**NASLOV GRADIVA: ODLOK O SPREMEMBAH IN DOPOLNITVAH ODLOKA O
ZAZIDALNEM NAČRTU ZA DEL CENTRALNE CONE C-4 V
MARIBORU – prva obravnava**

**ODLOK
O SPREMEMBAH IN DOPOLNITVAH ODLOKA
O ZAZIDALNEM NAČRTU ZA DEL CENTRALNE CONE C-4 V MARIBORU**

Spremembe in dopolnitve zazidalnega načrta za del centralne cone C-4 v Mariboru

PRIMERJAVA MED VELJAVNIM ZAZIDALNIM NAČRTOM (LEVO) IN PREDLAGANA UREDITEV (DESNO)

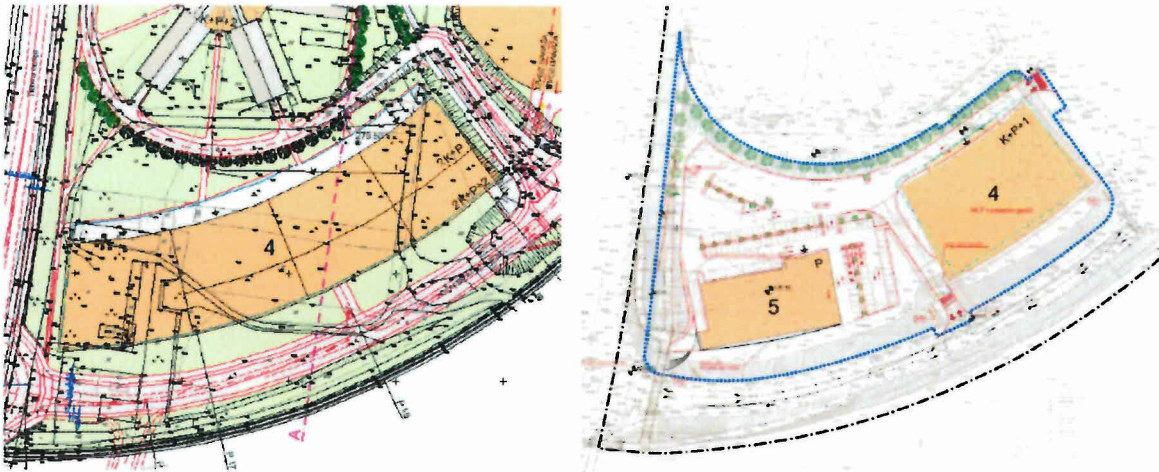
Spremembe in dopolnitve ZN se nanašajo na besedilni in grafični del. Iz objekta 4 sta nastala dva manjša objekta 4 in 5.

Program po etažah ni definiran. Kletne etaže z direktnim uvozom iz ceste ob železnici se bodo uporabile za garažo. V višjih etažah je predvidena trgovska, storitvena in poslovna dejavnost. Tlorisni gabariti objekta 4 je približno 75 m x 52 m in objekta 5 približno 68 m x 35 m.

Etažnost objekta 4 je K+P+1+TE (terasna etaža) in višine do 17,5 m (284,90 m n. v.), objekta 5 - P in višine do 7,5 m (275 m n. v.), fasadna opna je lahko do 2 m višja. Kletnih etaž je lahko več. Višina etaže je odvisna od namembnosti objekta, kota pritličja objektov 4 in 5 je 267,50 m n.v.
